ИНФОРМАЦИЯ О КОНСТРУКТИВНЫХ ИЗМЕНЕНИЯХ
 INFORMATION ABOUT DESIGN MODIFICATIONS

Введение в конструкцию тракторов «Беларус» крыльев передних колес с механизмом поворота

Бюллетень №
 Bulletin №
4-2009

| МОДЕЛЬ TRACTOR MODELS | трактора «Беларус-2522/2822/3022» и модификации | | | |

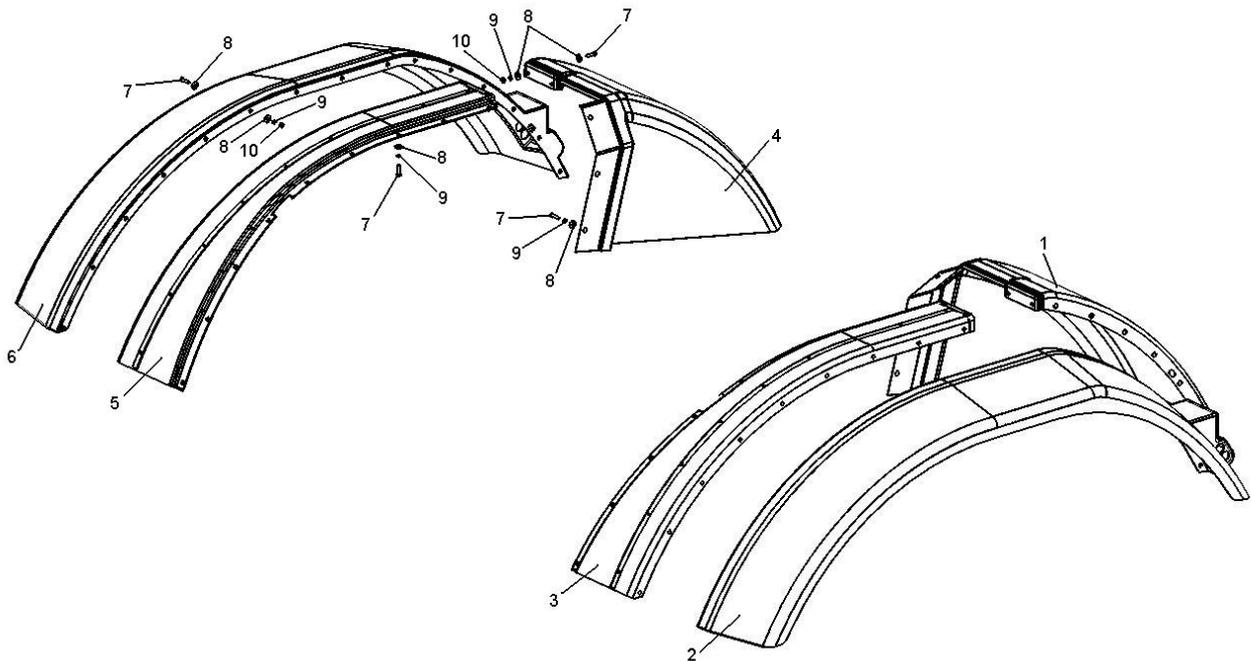
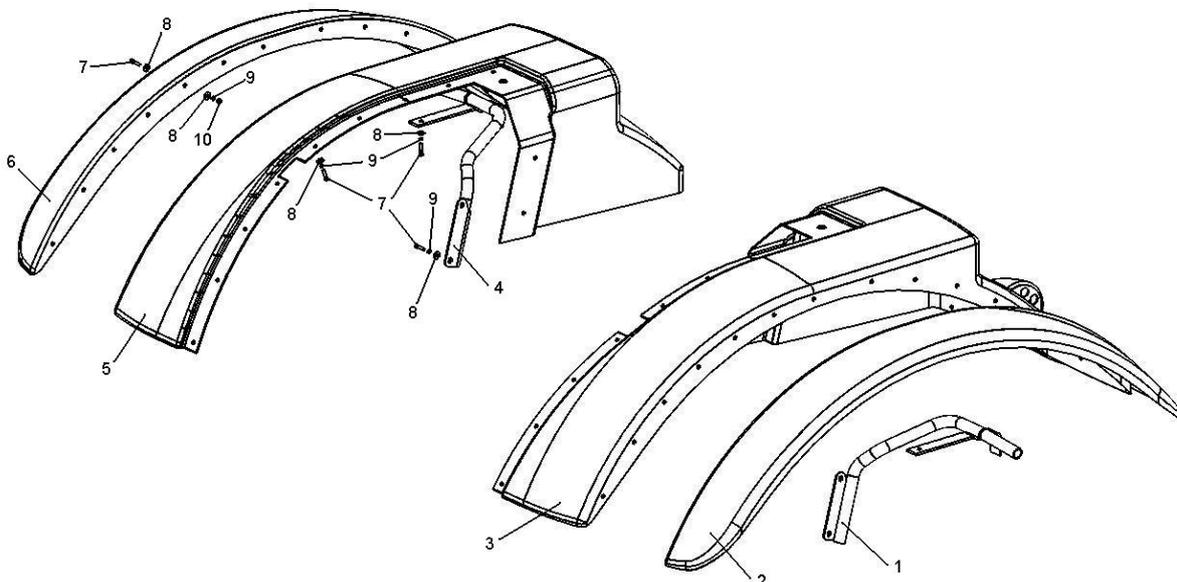
До изменения
 Before modification

После изменения
 After modification

| До изменения Before modification | | | | После изменения After modification | | | | Взаимозаменяемость Denomination |
|-------------------------------------|---|------------------------|--|---------------------------------------|---|------------------------|------------------------------|------------------------------------|
| 1 | 2522-8404014-Б | 1 | М | 1 | 2522-8404020 | 1 | Кронштейн | В |
| 2 | 2522-8404016-Б | 1 | К | 2 | 4520-8404012 | 1 | Уширитель | В |
| 3 | 2522-8404010 | 1 | К | 3 | 4520-8404011 | 1 | Крыло | В |
| 4 | 2522-8404014-Б-01 | 1 | К | 4 | 2522-8404020-01 | 1 | Кронштейн | В |
| 5 | 2522-8404010-01 | 10 | К | 5 | 4520-8404011-01 | 1 | Крыло | В |
| 6 | 2522-8404016-Б-01 | 10 | К | 6 | 4520-8404012-01 | 1 | Уширитель | В |
| 7 | Болт М8-6gx30.88.35.019 ГОСТ 7796-70 | 58 | К | 7 | Болт М8-6gx35.88.35.019 ГОСТ 7796-70 | 54 | | В |
